新竹縣政府工程查核代表照片表

工程名稱：客雅溪二油橋改建及周邊護岸治理工程

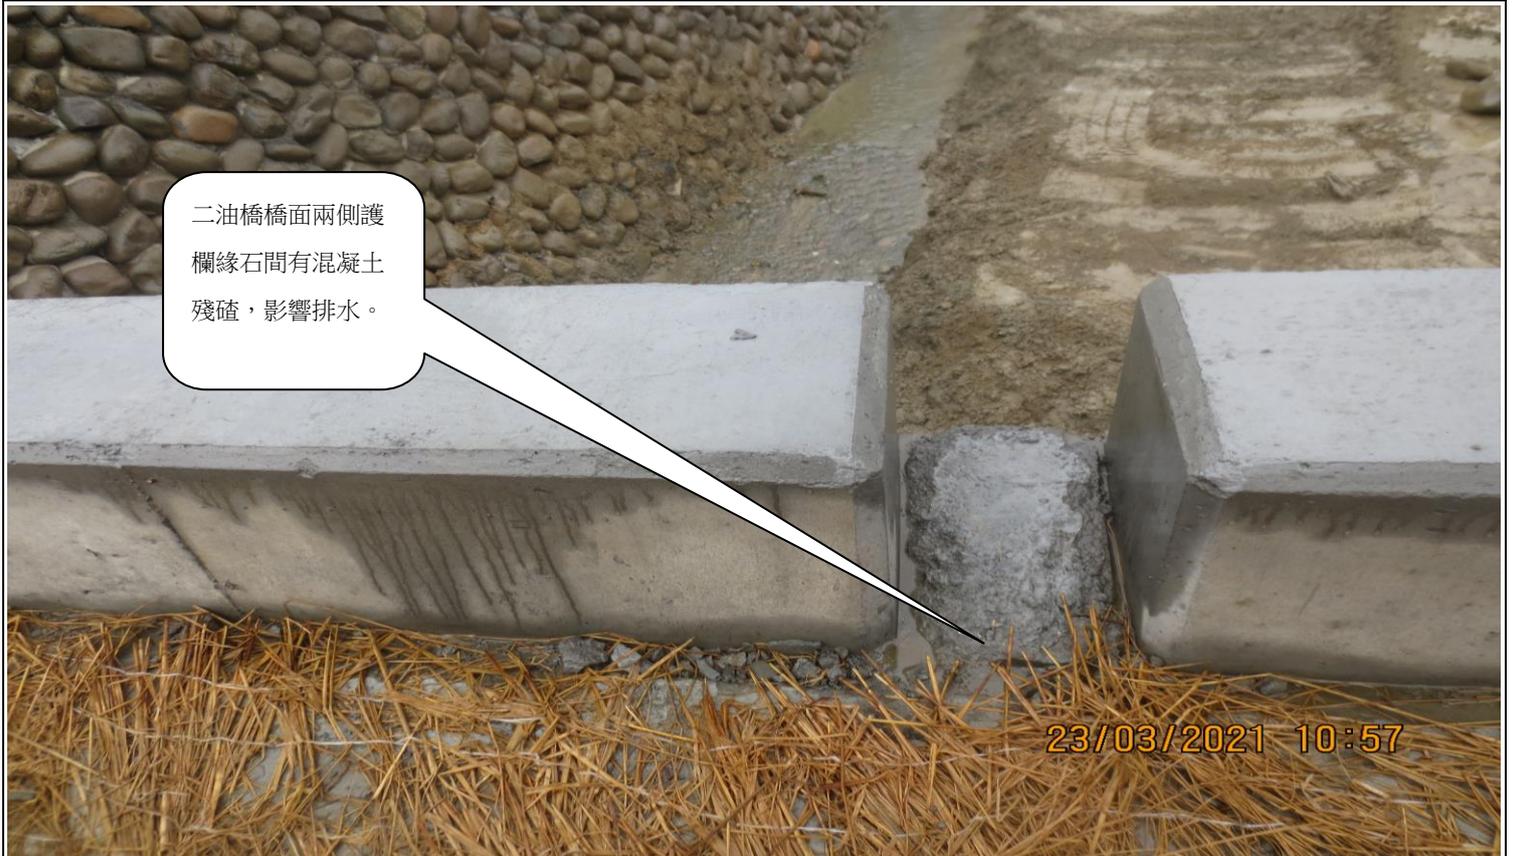
二油橋橋面兩側護欄緣石間有混凝土殘渣，影響排水。
